**第53条（多量の放射性物質等を放出する事故の拡大の防止）に係る
計算コード及び有効性評価等に対するコメントへの回答**

2021年11月22日

**日本原子力研究開発機構 大洗研究所
高速実験炉部**

【令和3年10月28日第419回審査会合におけるコメントの回答予定（1/2）】

ULOF (i) とULOF (iii) のプラグ応答の比較

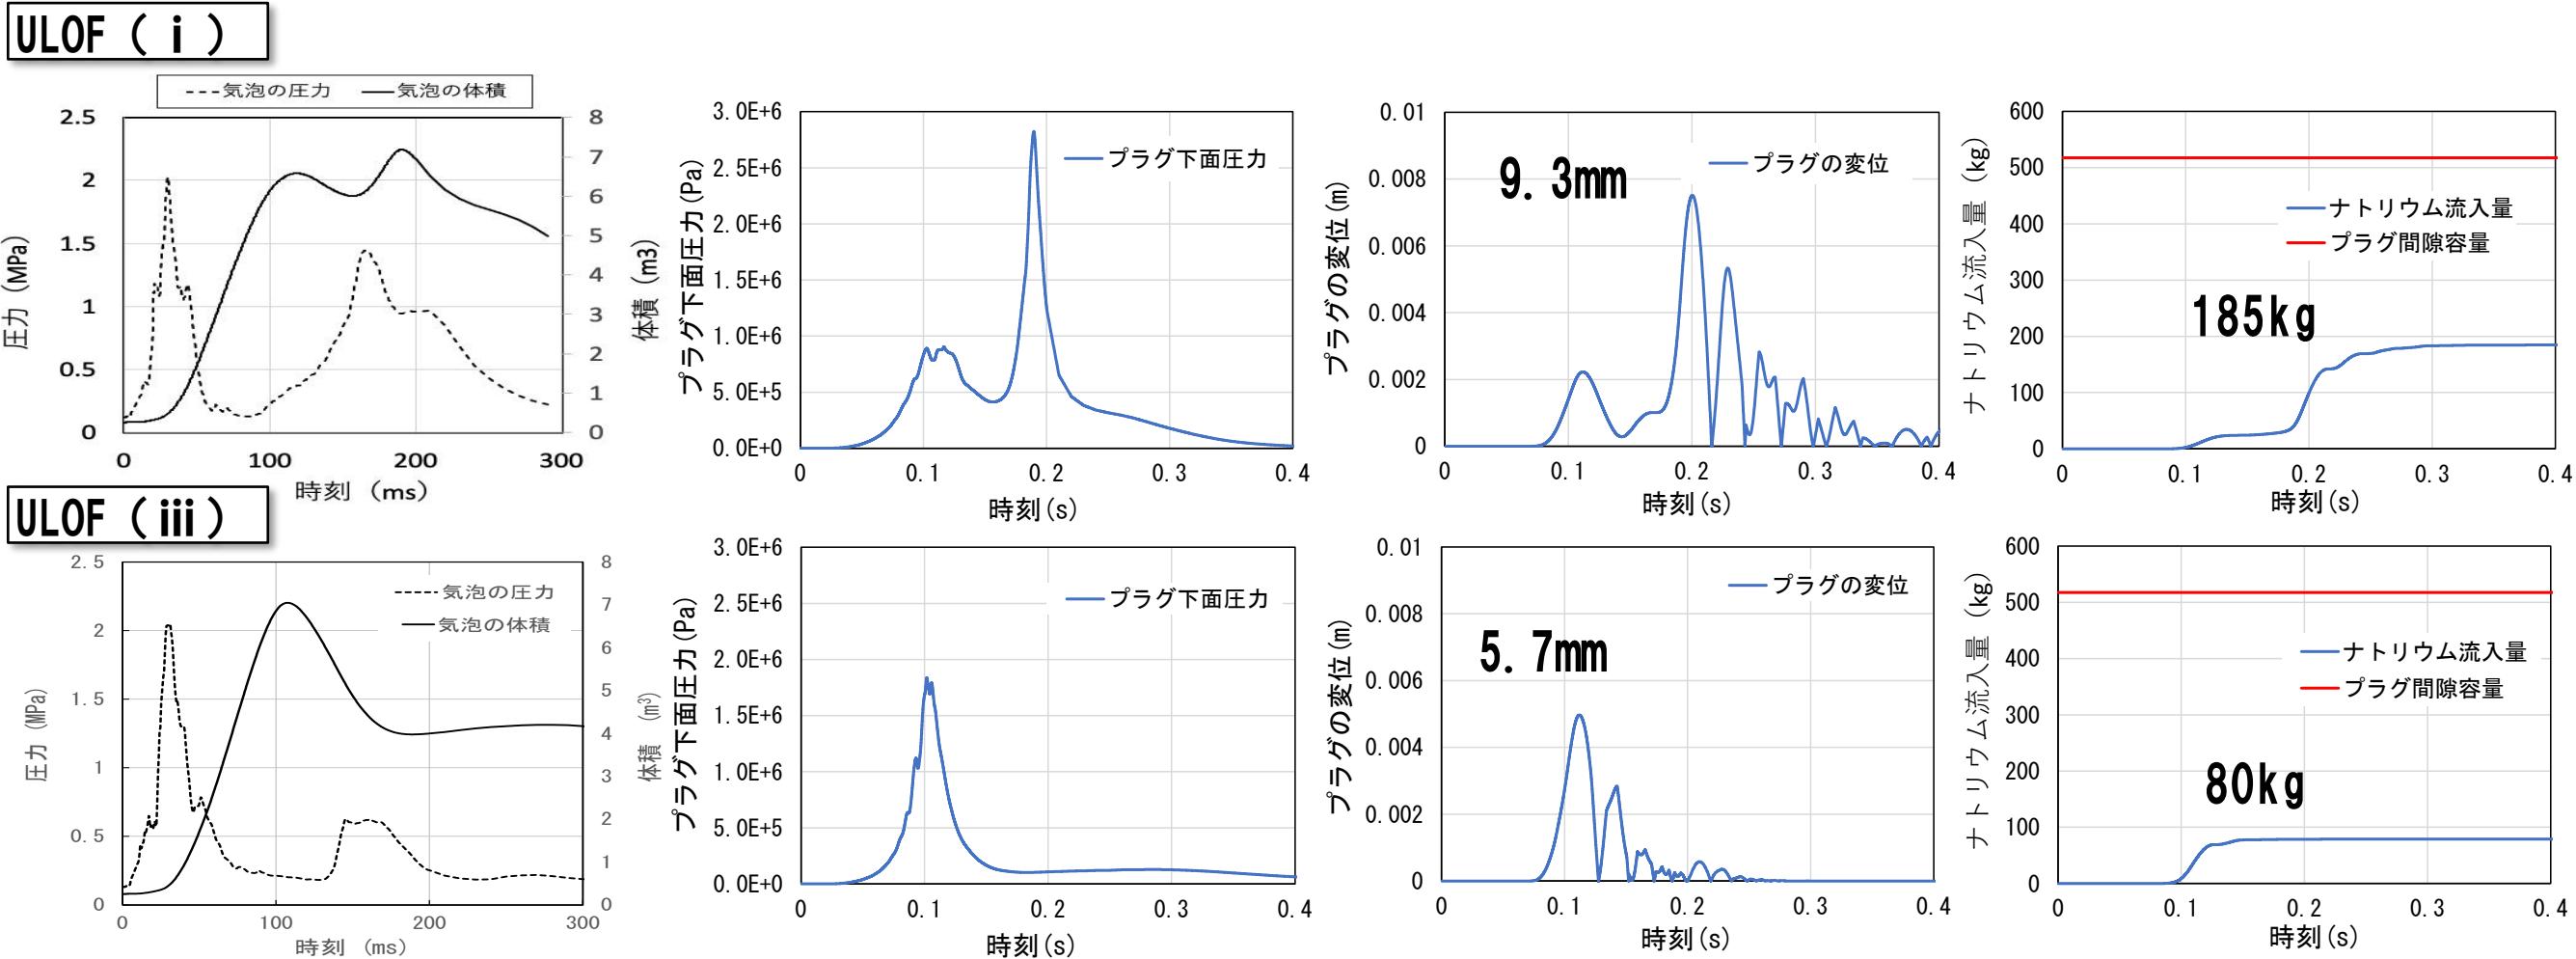
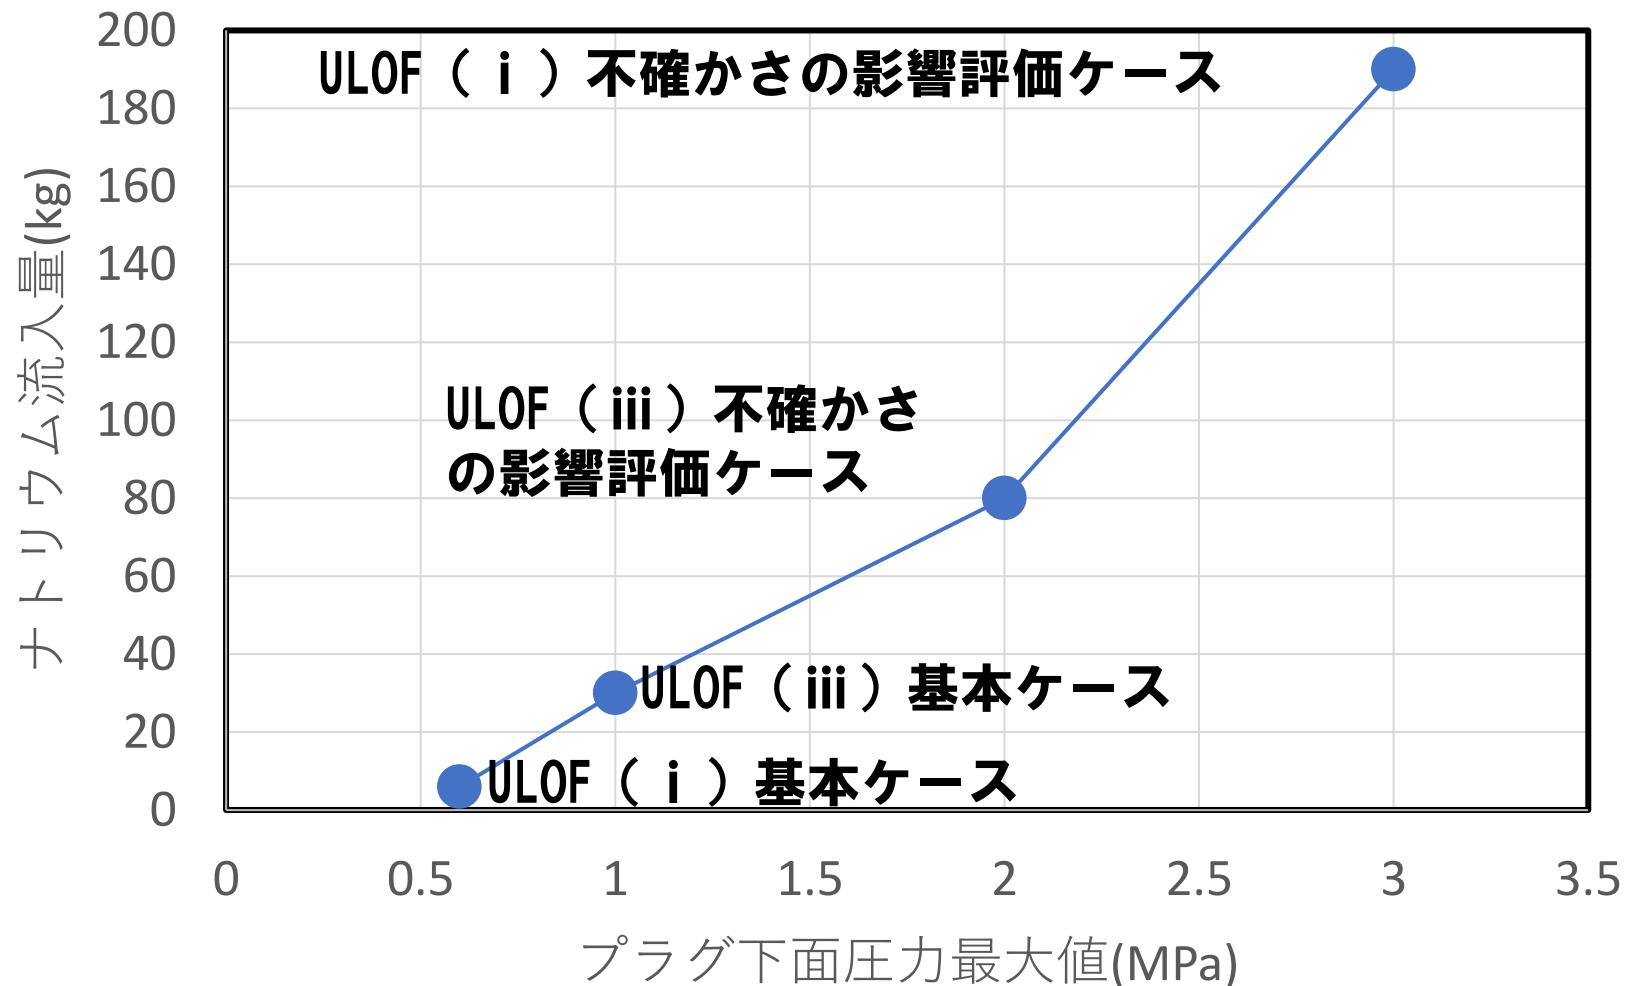
No. 248 ULOF (i) と ULOF (iii) の炉心平均燃料温度は、両者ともに約 5, 100℃であり、それほど差がないが、回転プラグ間隙へのナトリウム蓄積量は、ULOF (iii) で約100kg、ULOF (i) で約200kgとなっており差が大きく、この差の要因を説明すること。

- CDA気泡と体積の圧力履歴：最初の圧力ピークの数値とその幅は、おおむね同じであるが、2回目の圧力ピーク値とその幅はULOF (i)の方が大きく、気泡体積が再度増加する。
- プラグ下面に作用する圧力
ULOF (i) では2回目の圧力ピークに由来する、0.19秒時点のピークが最大
ULOF (iii) では最初の圧力ピークに由来する、0.1秒時点のピークが最大
- プラグ下面に作用する圧力レベルの相違→大回転プラグ変位の大きさの相違
ULOF (i) : 9.3 (mm) / ULOF (iii) : 5.7 (mm)
- 大回転プラグの浮上に要する圧力は 2.75×10^5 (Pa) (絶対圧) である。ULOF (iii) に比べてULOF (i)の方がこのレベル以上の圧力が維持される時間が長い。

以下の理由によりULOF (i)の方がナトリウム流入量が顕著となったと言える。

- ① プラグ下面に作用するピーク圧力及びプラグ変位がULOF (i)の方が大きい。
- ② プラグの浮上している時間がULOF (i)の方が長い。

- ULOF (i) と ULOF (iii) のプラグ下面の最大圧力の違いは、上部プレナム下部での FCI 挙動の違いによる。
- プラグ間隙へのナトリウム流入量はプラグ下面の最大圧力が増加するに従って増加する。
- プラグ下面の最大圧力に影響する上部プレナム下部での FCI 挙動に関する不確かさ影響の評価が必要と考えられる。
- THINA 試験の検証解析によって、上部プレナム下面における FCI に S I M M E R を適用することの妥当性を確認しているが、原子炉容器規模への外挿性に関して不確かさ影響を確認する解析が必要と考えられる。
